**Verslag huishoudelijke elektrische installatie op laagspanning en zeer lage spanning****Algemeen:**

Referentie: 011-20260828-03	Datum controle: 28/08/2026
Keurder: 011

Eigenaar:	Thys Walter	EAN-code:	Onbekend
Adres installatie:	Kapellebaan 32, 2560 - Nijlen	Nummer teller(s):	17142703
		Distributienetbeheerder installatie:	Fluvius
Datum uitvoering installatie:			
☒ Vóór 01/10/1981			
☒ Tussen 01/10/1981 en 01/06/2020			
☐ Vanaf 01/06/2020			
Type:	☒ Wooneenheid ☐ Niet-huishoudelijk ☐ PV ☐ Batterij ☐ Laadpaal

☐ 6.4 (Gelijkvormigheidscontrole voor ingebruikname)
☐ 6.4 (Belangrijke wijziging/uitbreiding)
☐ 6.5 (Controlebezoek)
☐ 8.4.1 (Controlebezoek van een oude installatie voor de verzwaring van de aansluiting op het openbaar distributienet)
☒ 8.4.2 (Controlebezoek van een oude installatie bij verkoop)
☐ 8.4.3 (Vrij controlebezoek van een oude installatie)
☒ Afwijkende beschikkingen (Boek 1) toegepast
☐ Herkeuring op het verslag

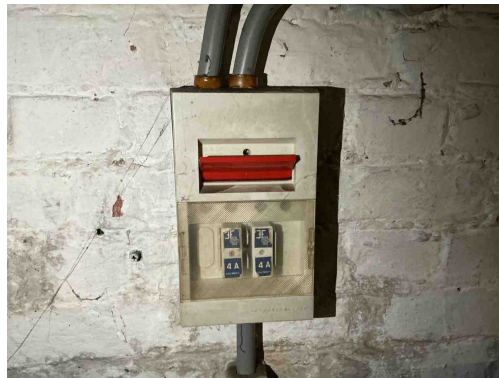
B17 - De voedingsspanning is niet op elk bord vermeld (Boek 1: 3.1.3.3).

Opmerking: Oa bord 1 en 2

B04 - De aanduiding van de kringen, klemmen en/of schakelapparatuur ontbreekt, is onjuist of is onvolledig (Boek 1: 3.1.3.1/5.1.6.1).

Opmerking: Oa bord 1 en 2

B30 - De houder van de beveiliging in een huishoudelijke ruimte is niet voorzien van aangepaste kalibreerelementen (Boek 1: 5.3.5.5).

Opmerking: Oa bord 1 en 2

D08 - De nodige markeringen op de beveiligingstoestellen ontbreken of zijn onleesbaar (Boek 1: 5.3.5.5).

Opmerking: Oa bord 2

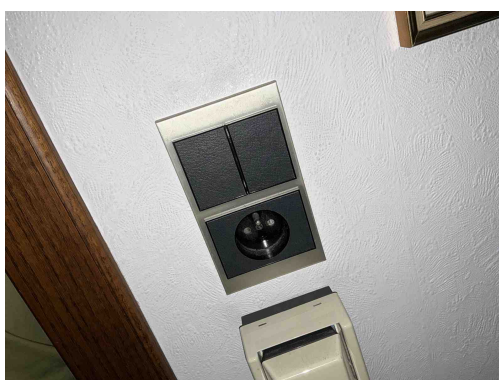
B17 - De voedingsspanning is niet op elk bord vermeld (Boek 1: 3.1.3.3).

Opmerking: Oa bord 1 en 2

B04 - De aanduiding van de kringen, klemmen en/of schakelapparatuur ontbreekt, is onjuist of is onvolledig (Boek 1: 3.1.3.1/5.1.6.1).

Opmerking: Oa bord 1 en 2

B29 - Het elektrisch verdeelbord in een huishoudelijke ruimte is niet voorzien van een deur (Boek1: 5.3.5.1).

Opmerking: Oa bord 1

B30 - De houder van de beveiliging in een huishoudelijke ruimte is niet voorzien van aangepaste kalibreerelementen (Boek1: 5.3.5.5).

Opmerking: Oa bord 1 en 2

B26 - Het elektrisch bord kon niet gedemonteerd worden (Boek 1: 5.3.5.1).

Opmerking: Oa bord 1

B06 - Het elektrisch verdeelbord heeft niet de minimale beschermingsgraad IPXX-B in een gewone ruimte (Boek 1: 4.2.2.3).

Opmerking: Oa bord 1

T02 - Gevaar voor rechtstreekse aanraking: genaakbare delen onder spanning (Boek 1: 4.2.2).

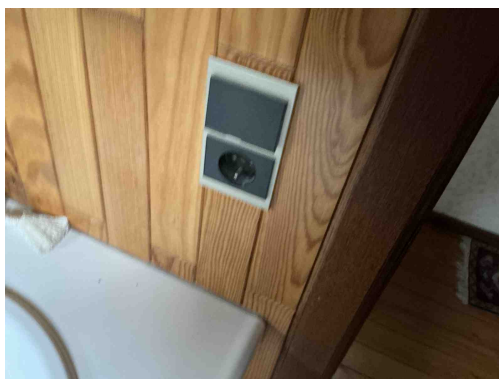
A16 - Er is geen continuïteit van de beschermingsgeleider van de contactdoos (Boek 1: 5.4.3.4).

Opmerking: Oa hal, toilet boven, slaapkamers, zolder,

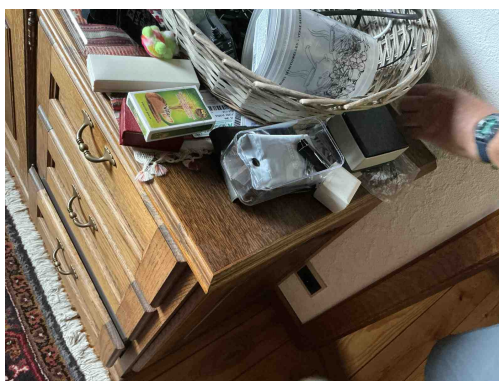
A16 - Er is geen continuïteit van de beschermingsgeleider van de contactdoos (Boek 1: 5.4.3.4).

Opmerking: Oa hal, toilet boven , slaapkamers, zolder,

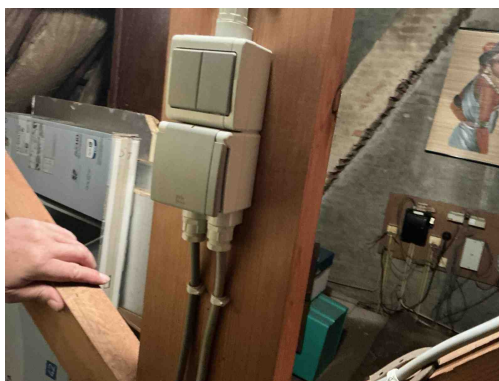
A16 - Er is geen continuïteit van de beschermingsgeleider van de contactdoos (Boek 1: 5.4.3.4).

Opmerking: Oa hal, toilet boven , slaapkamers, zolder,

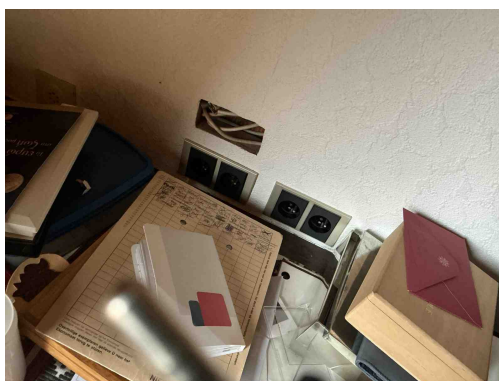
A16 - Er is geen continuïteit van de beschermingsgeleider van de contactdoos (Boek 1: 5.4.3.4).
Opmerking: Oa hal, toilet boven , slaapkamers, zolder,

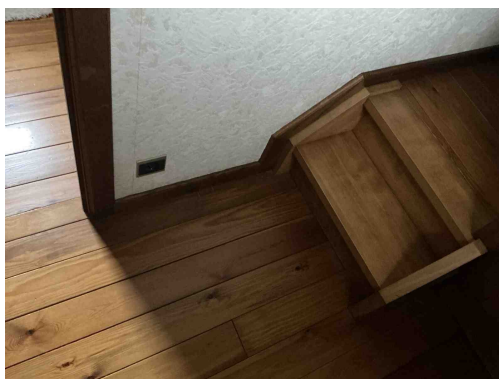
A16 - Er is geen continuïteit van de beschermingsgeleider van de contactdoos (Boek 1: 5.4.3.4).
Opmerking: Oa hal, toilet boven , slaapkamers, zolder,

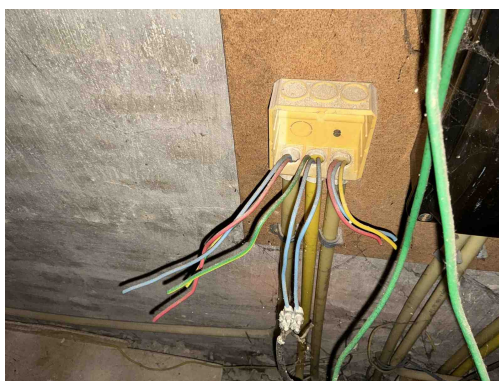
A16 - Er is geen continuïteit van de beschermingsgeleider van de contactdoos (Boek 1: 5.4.3.4).

Opmerking: Oa hal, toilet boven, slaapkamers, zolder,

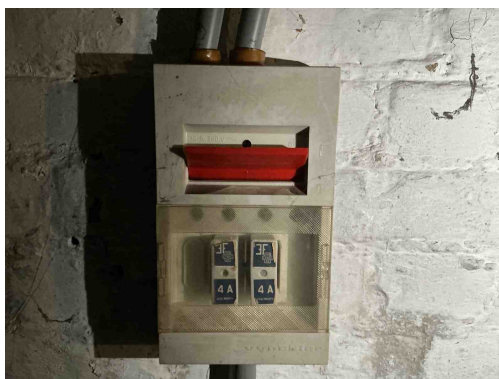
C28 - Niet gebruikte leidingen onder spanning zijn niet op een degelijke manier geïsoleerd of verwijderd (Boek 1: 4.2.1.1).

Opmerking: Oa zolder

C35 - Er zijn doorverbindingen gemaakt met lusterklemmen; er kon niet aangetoond worden dat deze klemmen geschikt zijn voor de aanwezige spanning, stroom en draadsectie en dat ze "CE" zijn (Boek 1: 1.4.2.1.).

Opmerking: Oa zolder
